改善箇所説明図

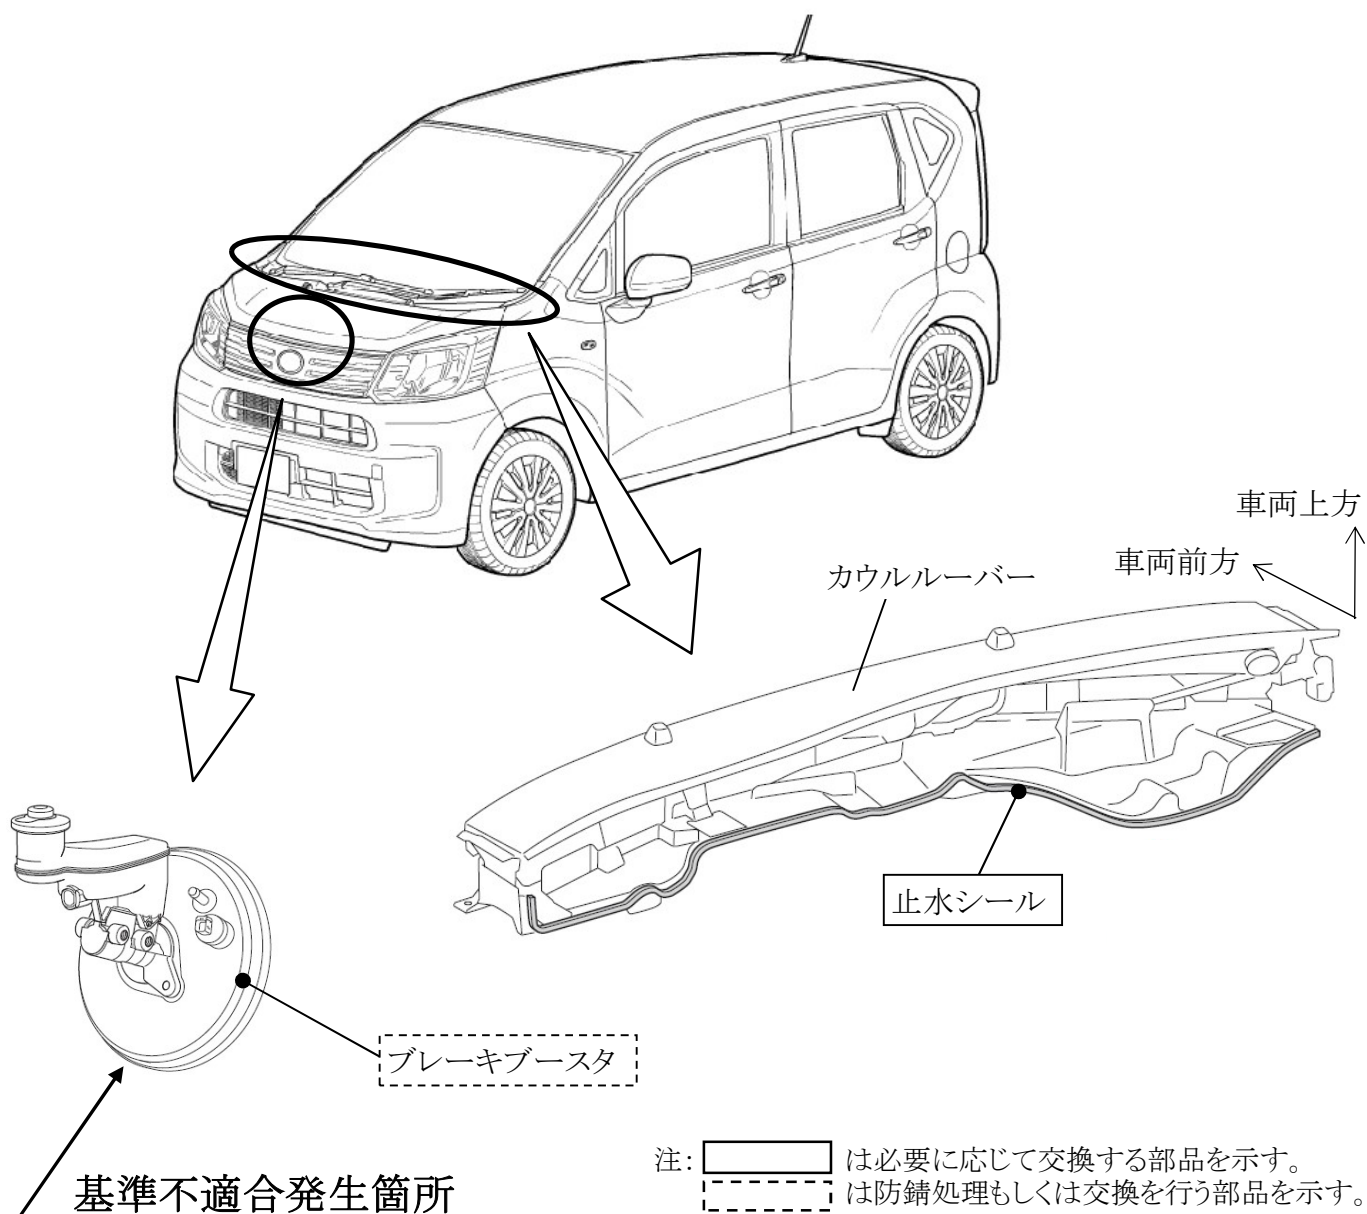
カウルルーバーにおいて、車体への組付け指示が不十分であったため、止水シール部から雨水等がブレーキブースタに滴下するものがある。そのため、ブレーキブースタに錆が発生し、そのままの状態で使用を続けると、錆が早期に進行して、最悪の場合、ブレーキブースタに穴があき、ブレーキペダルの操作力が増大し、制動距離が長くなるおそれがある。

- 全車両、ブレーキブースタを点検し、いずれかの改善措置を行う。
- ① 錆がない又は錆が軽微な場合には防錆剤を塗布する。
 - ② ブレーキブースタ下端部に雨水等の滴下による広範囲の錆が認められた場合には、防錆剤の塗布に加えてカウルルーバーの止水シールを対策品に交換する。
 - ③ 錆が進行して剥がれまたは穴あきがある場合には、ブレーキブースタを新品に交換するとともにカウルルーバーの止水シールを対策品に交換する。

改善済車両には、車台番号打刻ハイフンの下側に黄色ペイントを塗布する。
